Detalhamento: ANARQ - Solicita Análise de Projeto Básico de Arquitetura para implantação do Centro de Especialidades Médicas. Sala de Radiologia (Raio X); Farmácia; Laboratório de Análises Clínicas; Ambulatório de Procedimentos; Unidade de Fisioterapia; Salas para atendimentos especializados; Salas para profissionais não médicos; Sala de Ostomia; Sala de CTA; Sala de Terapia Ocupacional; Sala de Fonoaudiologia; Recepção; Auditório; e Estacionamento (1.202,43m²).

PARECER TÉCNICO Nº 004/2026/SES/GERSA/XAN/UDVS

Processo nº:	SES 268834/2025
Estabelecimento:	PREFEITURA MUNICIPAL DE JOAÇABA – CNPJ 82.939.380/0001-99 Travessa Marcelino Champagnat, 1345, Centro – Joaçaba - CEP 89600-000 Resp. Legal: Vilson Sartori – CPF – 698.893.179-15 Resp. Técnico: Emerson da Silva – CAU – A27041-5 – RRT - 16144671
Assunto:	Avaliação de Projeto Básico de Arquitetura para implantação de um Centro de Especialidades Médicas
Legislação utilizada:	RDC 50/2002, RDC 51/2011, RDC 63/2011, RDC 15/2012, RDC 222/2018, RDC Nº 978/2025, RDC 611/2022, IN 90/2021, IN 96/2021, RN 002/DIVS/SES/2015, RN 002/DIVS/SES/2017, Portaria SES 993/2019, Decreto Federal nº 5.296/2004, Lei nº 10.098/2000, Lei nº 13.146/2015, NBR

DETALHE DEPÓSITO DE RESÍDUOS

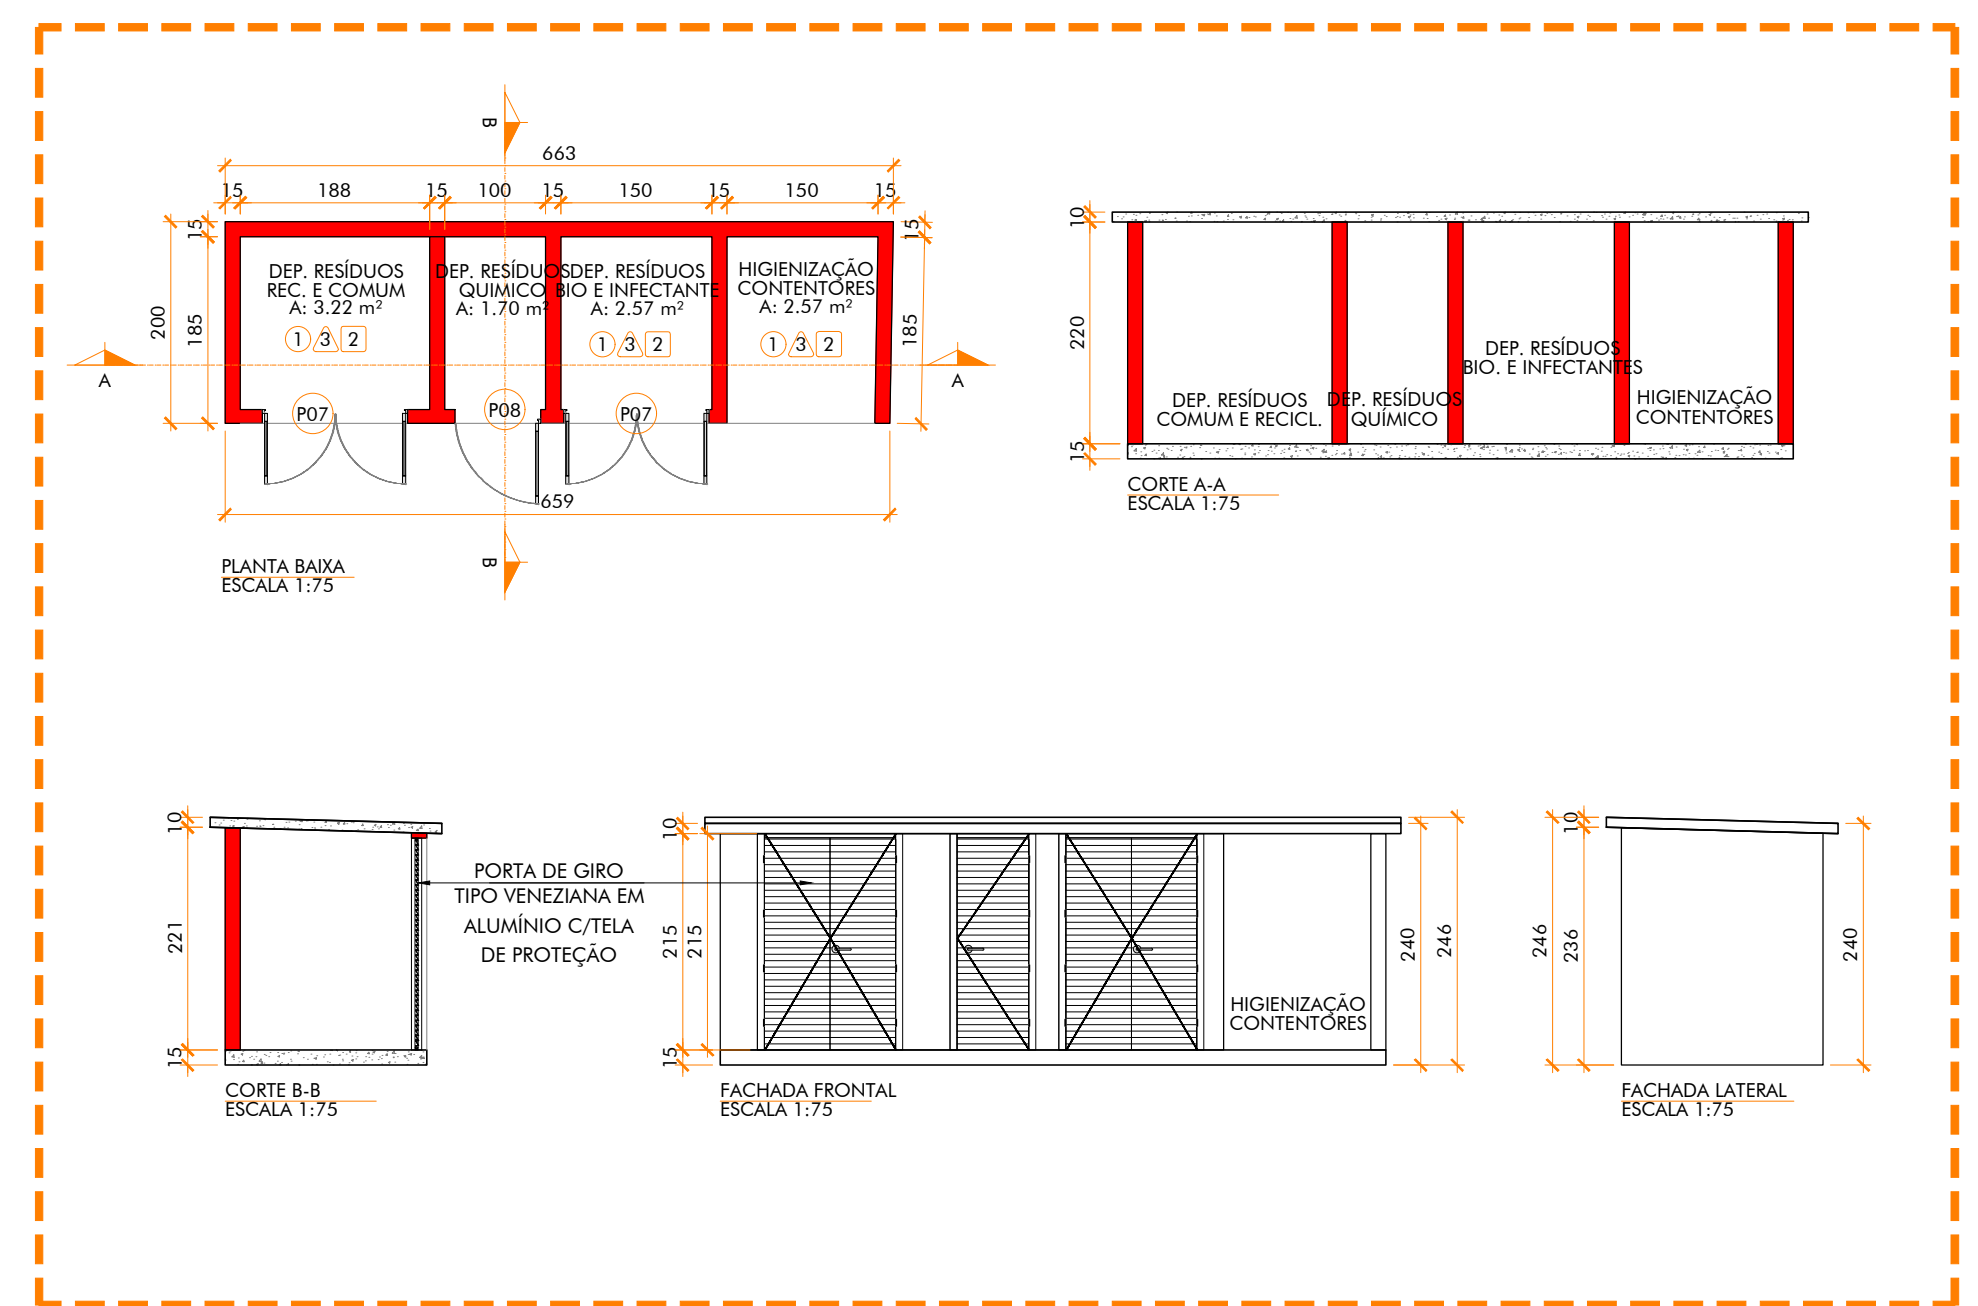
- 2.1. **Deve o EAS providenciar a execução de ralo sifonado em todos os compartimentos do Abrigo Externo de RSS, além de caixa de retenção no Abrigo do RSS tipo B;**

- 2.3. A lixeira externa (externa à edificação) para RSS deve ser em material resistente, lavável e de fácil higienização, compartimentada por classe de resíduos, identificada com a simbologia padrão para Lixo Contaminado, com porta de abrir para fora e possuir cadeado e/ou fechadura para restringir o acesso a mesma para somente a empresa especializada de coleta de RSS e o EAS, e demais exigências conforme RDC 222/2018;
